Parecer Técnico SEI-GDF n.º 4/2019 - SEDUH/SUPLAN/COPLU/DIURB

**PARECER TÉCNICO - CPA/EIV**

**Referência:** Processo SEI nº 00390-00007593/2017-27

**Assunto:** Análise da 5ª versão do Estudo Prévio de Impacto de Vizinhança - EIV, relativo ao empreendimento denominado "Praça Capital".

Figura 1 -Proposta do interessado.

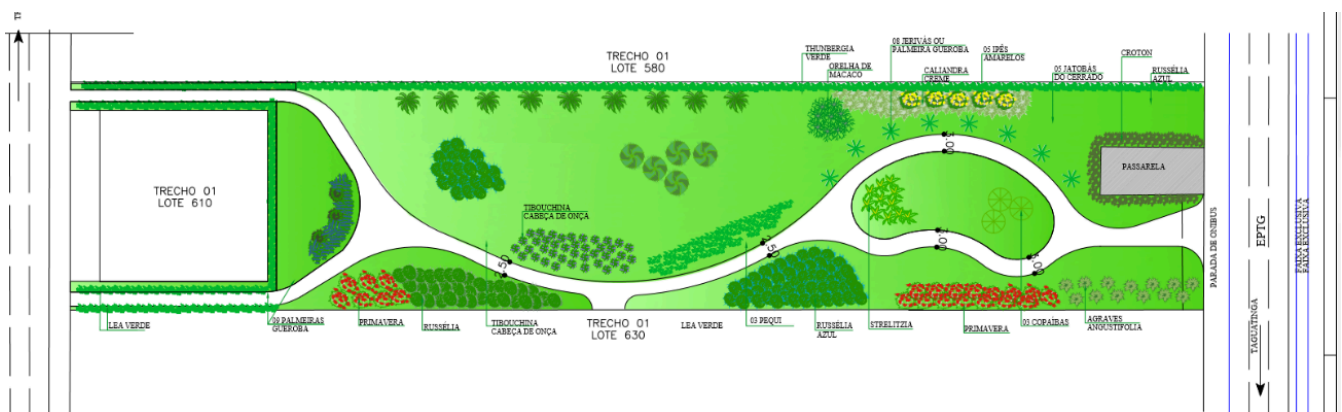
Assim, essa CPA/EIV recomenda que a revitalização da área pública configure o espaço como um local de permanência para os usuários e sua vocação como espaço de passagem, respeitadas as diretrizes indicadas no item 4.

A análise urbanística feita pela CPA/EIV quanto ao projeto apresentado, entretanto, verificou a necessidade de ajustes da proposta de revitalização a fim de tornar o espaço atrativo para a permanência dos usuários do setor.

Com o objetivo de trazer efetivo uso e conseqüente vitalidade à área, esse espaço deverá se constituir como uma praça, a partir de projeto de paisagismo dotado de bastante arborização para tornar o local agradável e permitir uma permanência prolongada.

As áreas de convívio devem ter bancos e iluminação para utilização no período noturno. Devem ser previstos no máximo 4 quiosques, com área máxima de 60,00m<sup>2</sup> cada um deles, distribuídos da seguinte maneira: 2 quiosques próximo as paradas de ônibus e 2 quiosques próximo ao lote 610. Para tanto, o projeto de paisagismo deve contemplar a localização dos quiosques indicados neste parecer.

O projeto também deve contemplar a criação de um bolsão de estacionamento próximo ao lote 610 ocupando, no máximo, ¼ da área pública, com acesso apenas pelo trecho 1 do SIA, através de rua compartilhada nas laterais do lote 610.

Figura 2 - Planta Registrada SIA - PR 2/1. Fonte: Mapoteca

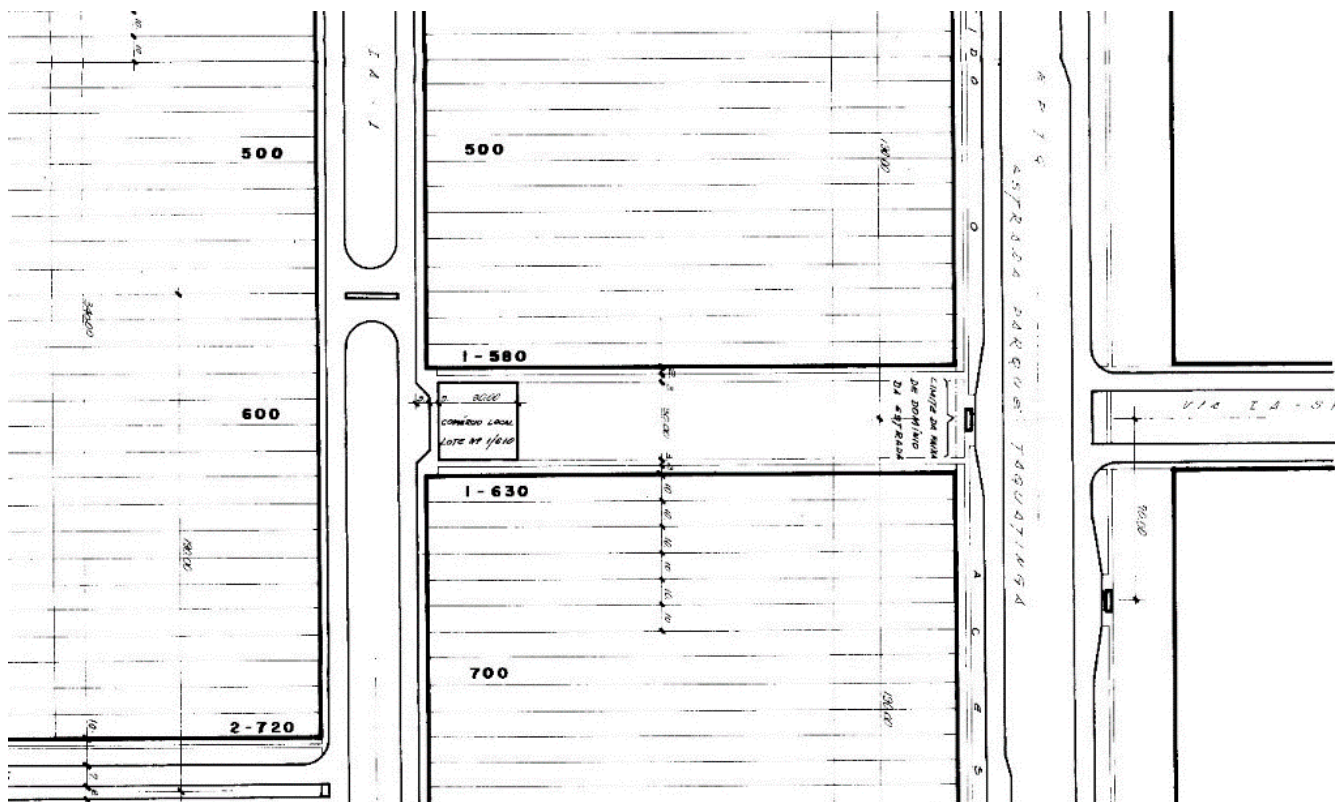
Também foi ressaltado que a medida mitigadora de revitalização de área pública deve ser precedida dos trâmites de aprovação do Projeto Paisagístico – PSG e do Projeto de Sistema Viário – SIV, junto à SUPAR/SEDUH, e ser baseado na Planta Registrada – PR 2/1, onde originalmente não é observada a presença de estacionamento.

Dentro deste espaço está localizado o lote 610, voltado para o trecho 1 do SIA, como se verifica na PR 2/1.

Figura 6 - Sugestão de espacialização das diretrizes

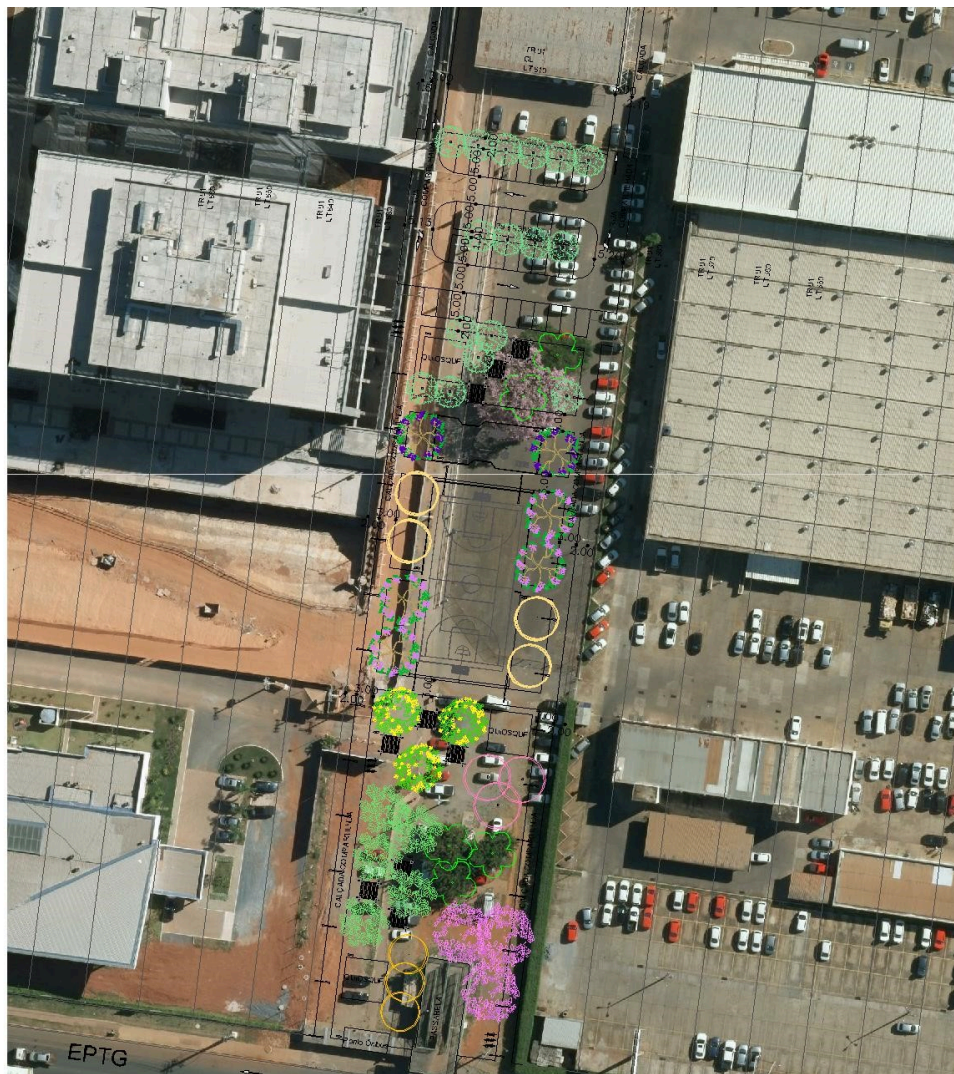
Tais diretrizes podem ser espacializadas conforme figuras 5 e 6, a seguir.

Também deve ser previsto mobiliário adequado à prática de esportes, tais como quadra poliesportiva, PEC (equipamentos de ginástica), e calçadas lindeiras aos lotes 630 e 580, permitindo ligação, em linha reta, do SIA à EPTG.

É desejável, por fim, que os lotes 630 e 580 tenham aberturas para acesso de pedestres para este espaço.
